<申請の概要>

- 1号炉及び2号炉について、バッフルフォーマボルトの照射誘起型応力腐食割れの海外事例があること等から、予防保全対策として炉内構造物全体を最新設計のものに取り替える。

<主な改良点>

図1 取替後の炉内構造物の概要

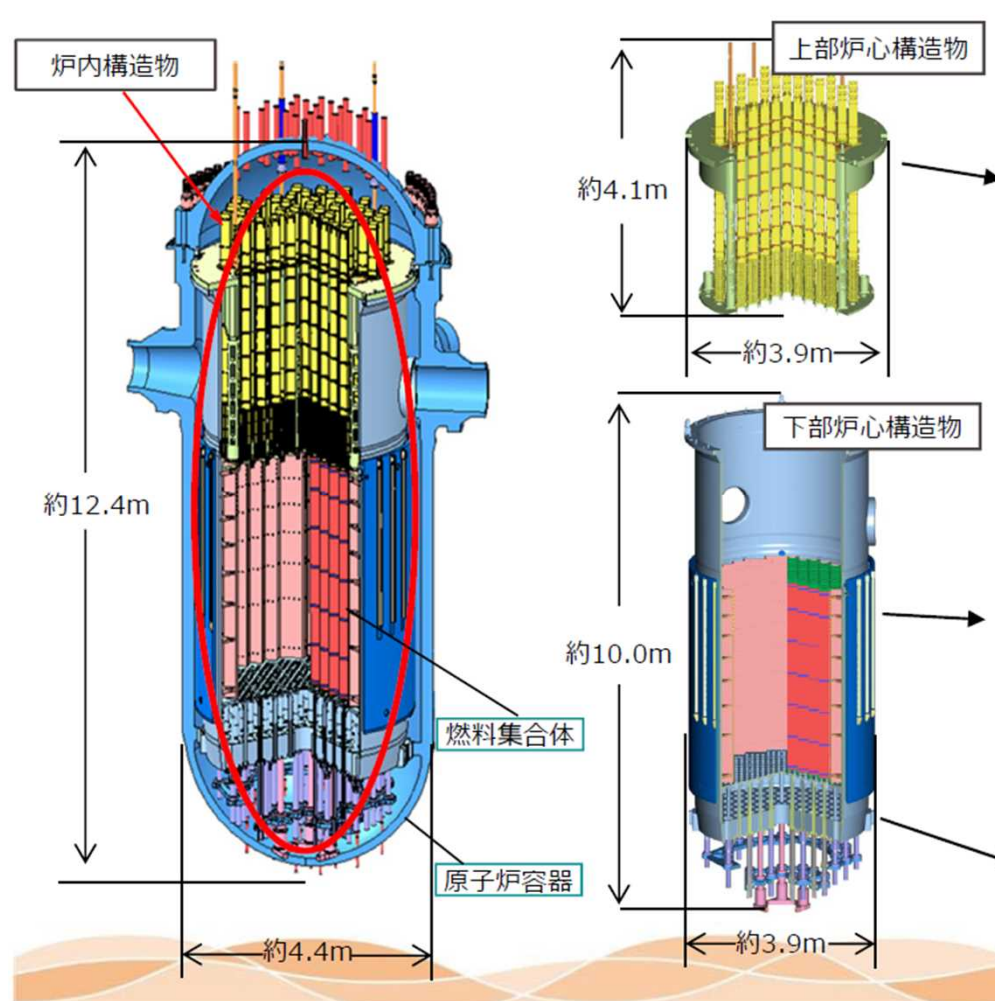
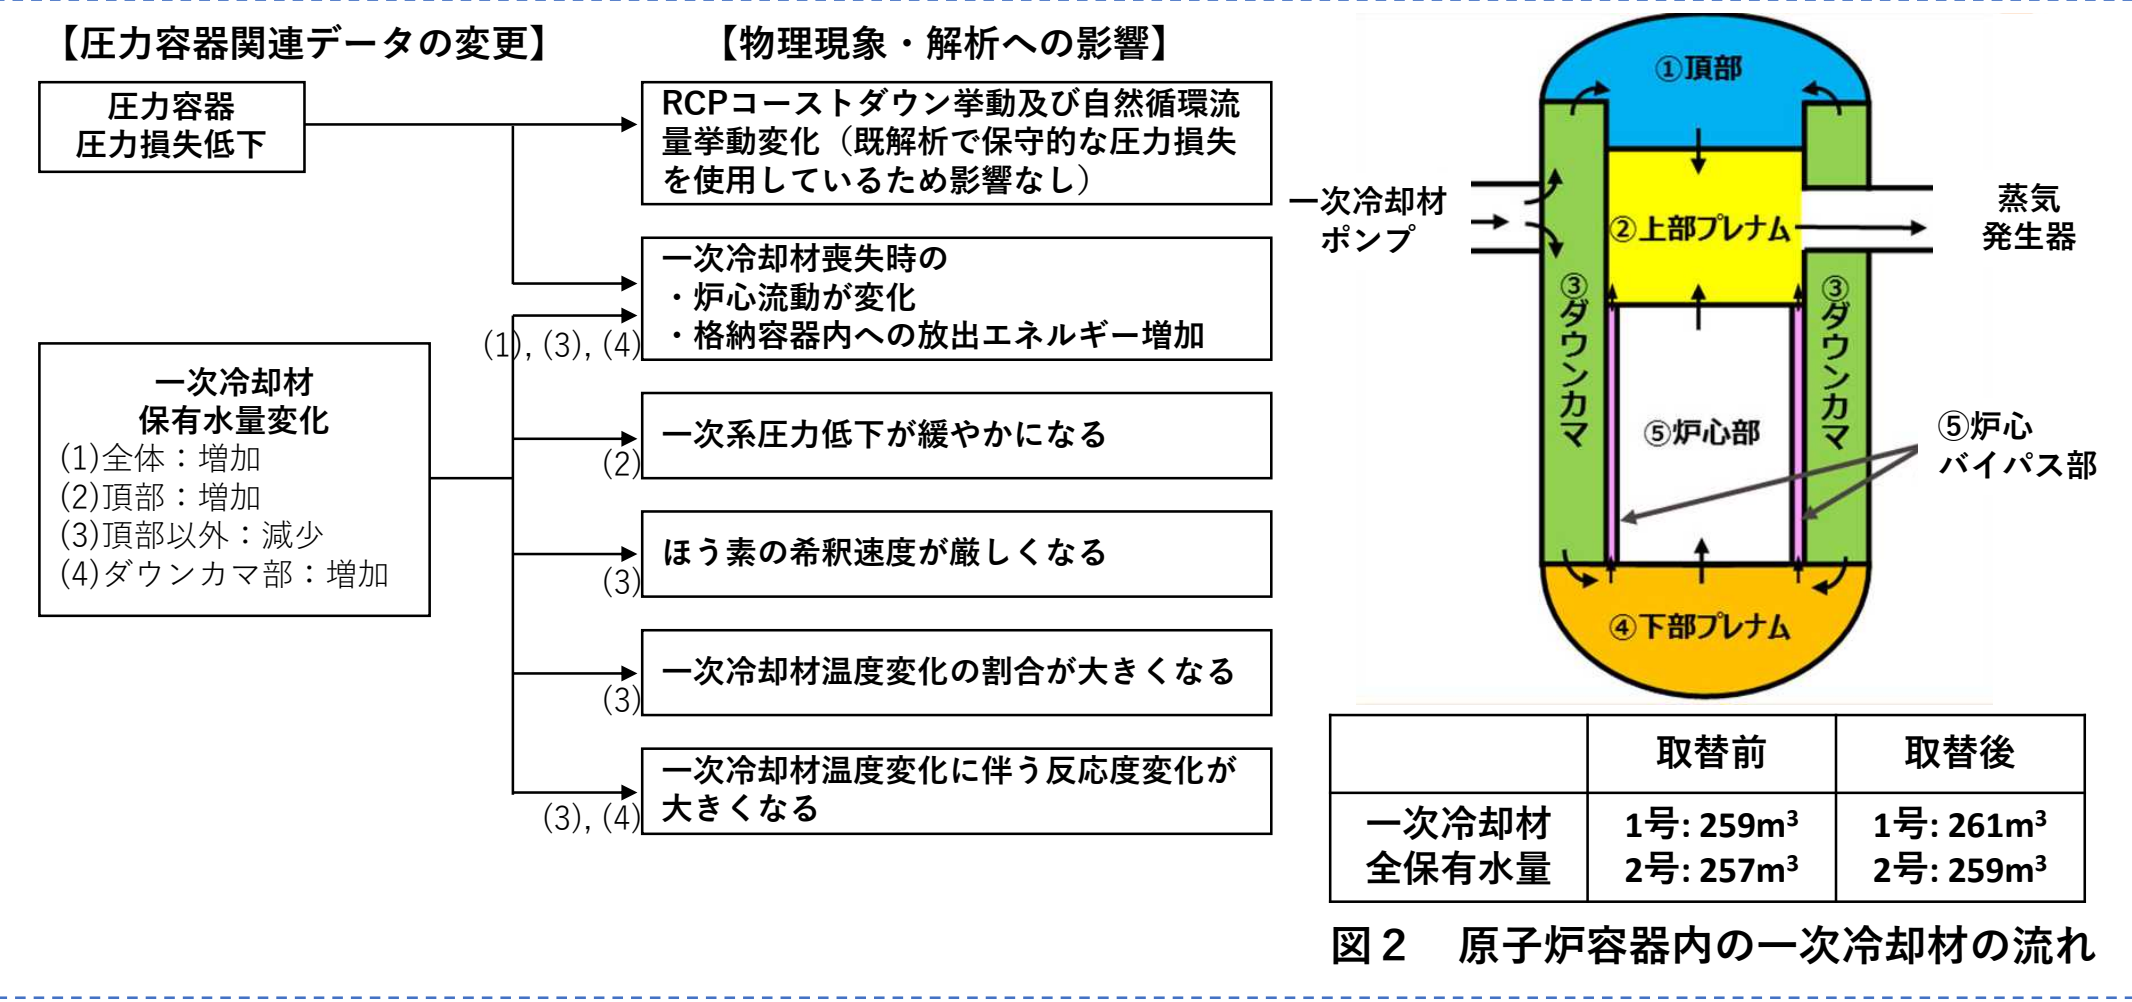
炉内構造物の取替え後においても、運転時の異常な過渡変化及び設計基準事故に対する解析及び評価を安全評価指針、気象指針等に基づき実施し、その結果が設置許可基準規則に掲げる要件を満たすよう設計する方針であることを確認。具体的には、ダウンカマ部の体積が増加（上記(4)）し、一次冷却材喪失後の炉心再冠水が炉内構造物の取替え前に比べて遅れることなどで、燃料被覆管最高温度が上昇する（1号炉：約1,084℃から約1,112℃）が、判断基準である1,200℃を超えないことなどを確認。

図5 タービン動補助給水ポンプ概要図

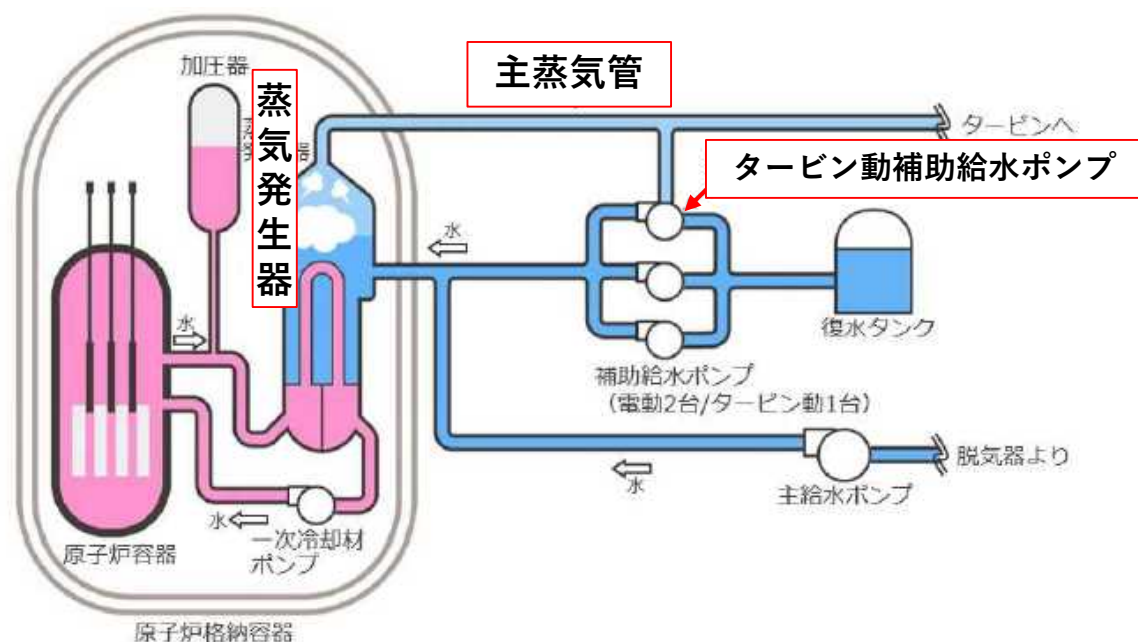
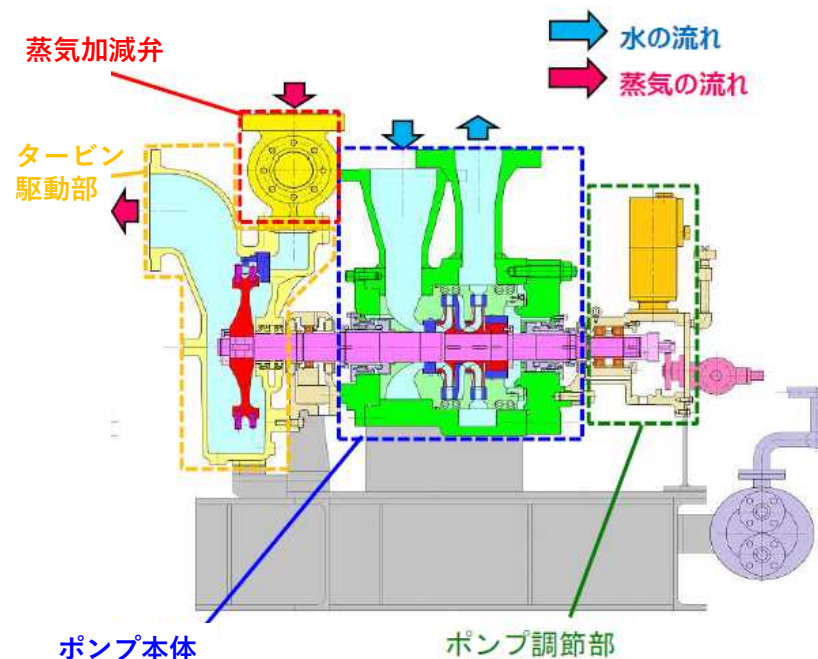
- 第45条及び第46条並びに重大事故等防止技術的能力基準1.2及び1.3関係（重大事故等対処設備及び手順等）  
全電源喪失時のタービン動補助給水ポンプの起動手順について、変更前は1号炉及び2号炉では約34分、3号炉及び4号炉では約20分で実施するとしていたが、変更後は、現場での蒸気加減弁の人力による操作が不要となることから、1号炉及び2号炉では約32分、3号炉及び4号炉では約18分で実施するとしていることを確認。 5
